LAVORI DI REALIZZAZIONE DEL RACCORDO NORD DI JESOLO DELLA S.R. n° 43 "DEL MARE" Stralcio 2

PROGETTO DI FATTIBILITÀ TECNICO-ECONOMICA
CUP - D21B24000030002

STUDIO DI IMPATTO AMBIENTALE

RELAZIONE INTEGRATIVA ALLO STUDIO PRELIMINARE AMBIENTALE

Figura 1 - Flussogrammi dell'ora di picco, scenario circonvallazione 1° stralcio – stato attuale.

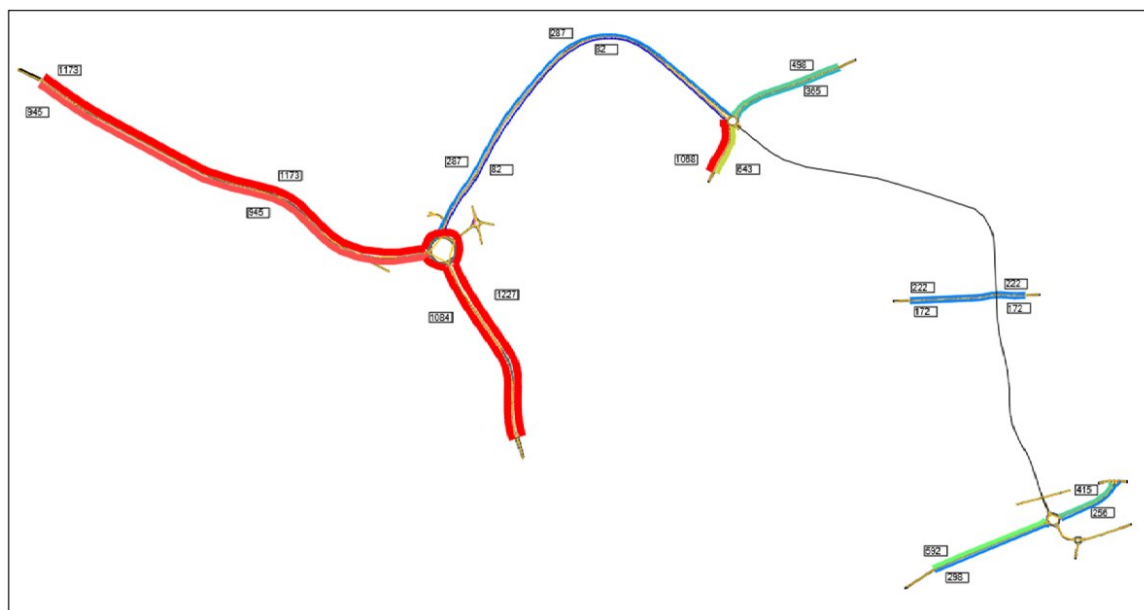
7. *Nelle tabelle delle pagine 42-43-44 dello studio di dispersione sono presentati i dati di traffico inseriti nel modello e il calcolo dei fattori di emissione pesati. Si osserva che i flussi di traffico dei tre scenari diversi sono molto simili sui medesimi tratti (v. tab. di sintesi che segue). Si considera improbabile che la ripartizione del traffico con il raccordo in esercizio sia così simile allo stato di fatto, infatti la SR43 parrebbe ridursi di soli 44 veicoli in SDP1 e 135 veicoli in SDP2, assorbendo in Viale Mediterraneo solo 50 veicoli in SDP1 e 180 veicoli in SDP2. Anche in SP42 Via Roma Destra la riduzione pare minima, di 103 veicoli in SDP1 e 288 veicoli in SDP2, con incremento in SR43 di soli 191 veicoli nel 1° stralcio. Infine su Via C. Colombo la viabilità locale non verrebbe sgravata dal nuovo raccordo (solo -10 veicoli in SDP2) ed all'innesto della rotatoria finale Via Papa Luciani registra +133 veicoli e Via Madre Teresa +157 veicoli. Considerato che si tratta di un TGM con*

flussi di traffico bidirezionali nelle 24 ore, i dati sembrano sottostimati. Si chiede di correggere o motivare quanto scritto e di rappresentare i flussi elencati in tabella in una mappa.

Quanto alla presunta sottostima dei dati, si pongono a confronto i flussi di picco dello studio trasportistico e del DocFAP 2025 (rilievi 2024), di cui al precedente punto M, non disponibili al momento della redazione dello studio qui in esame.

Si osserva che, eccezion fatta per i dati relativi alla S.R. n. 43 lato Caposile, i dati dello studio sono allineati se non maggiori rispetto a quelli del luglio 2024. Si osserva una maggior mobilità fra Jesolo e Caposile, cui non fa riscontro un pari incremento di spostamenti nella porzione di territorio interessata dal raccordo nord Jesolo della S.R. n. 43 "del mare" -stralcio 2, dove i dati utilizzati nelle simulazioni sono da ritenersi del tutto significativi.

Si riportano di seguito, graficamente, i dati dei flussi orari di picco e TGM utilizzati nelle verifiche, precisando che il diagramma allegato non è un flussogramma comprensivo di tutte le manovre di svolta alle intersezioni, ma un grafo di supporto alla rappresentazione dei flussi massimi registrati per ogni singolo ramo. Conseguentemente non deve essere verificato l'equilibrio entrate/uscite ai singoli nodi. Di seguito:
